**Unione dei Comuni
Terre e Fiumi**

Settore Programmazione del Territorio

**OGGETTO: ID: 8366. Istanza per l'avvio del procedimento di Valutazione di Impatto Ambientale ai sensi dell'art.23 del D.lgs.152/2006 relativa al progetto: Costruzione ed esercizio di un impianto per la produzione di energia elettrica da fonte rinnovabile solare fotovoltaica di potenza pari a 34 MWp (somma della potenza dei moduli) da realizzare nel Comune di Copparo (FE) e delle relative opere di connessione alla RTN – DITTA EG DAFNE s.r.l.
Riscontro alle integrazioni.**

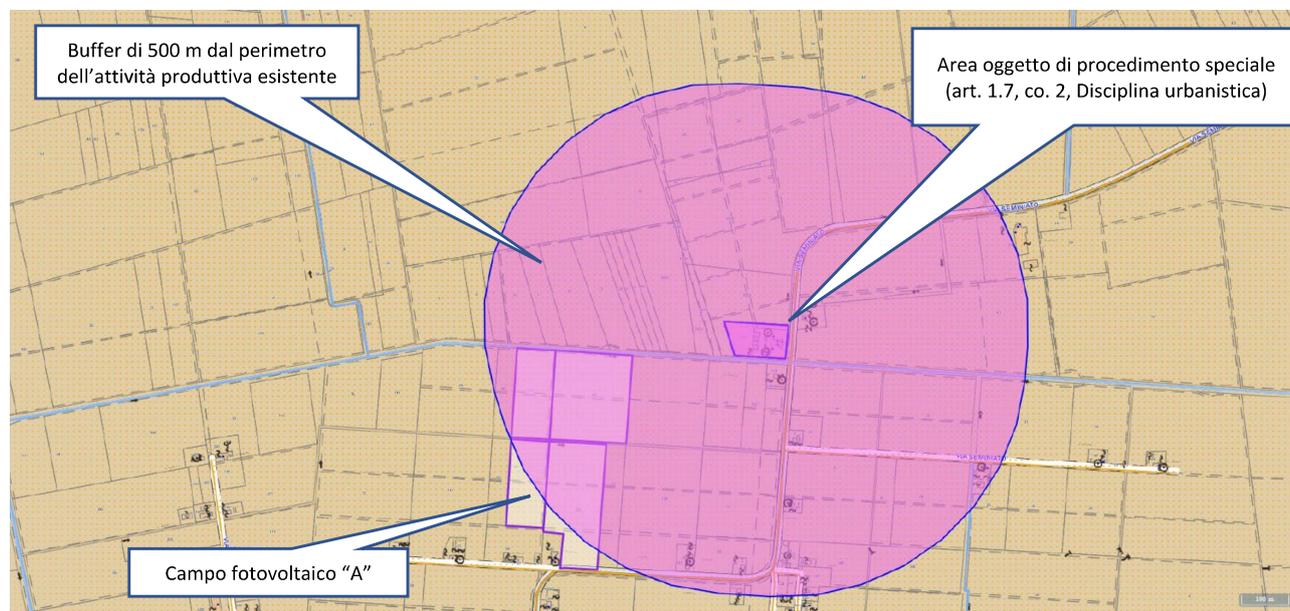
Tuttavia, come anche verificabile nell’estratto della Tav. C.1.1 riportato nel documento stesso, si evidenzia che nell’intorno delle aree suddette non sono individuate dal PUG “zone a destinazione industriale, artigianale e commerciale”, mentre è presente solo un’attività produttiva soggetta a procedimento speciale, ai sensi dell’art. 1.7, co. 2, della Disciplina urbanistica del medesimo piano, nel cui raggio di 500 m ricade solo parzialmente il campo A, ma non il campo B, come si può riscontrare dall’estratto cartografico (Web-SIT) riportato di seguito.

La restante parte del campo A e gli altri campi (B, C e D) rientrano, invece nella fattispecie prevista alla lett. c-quater del comma 8 dell’art. 20 del D.lgs. 199/2021.

Occorre, pertanto, che l’elaborato venga aggiornato con le informazioni corrette in merito ai riferimenti di cui all’art. 20, comma 8, del D.lgs. 199/2021.
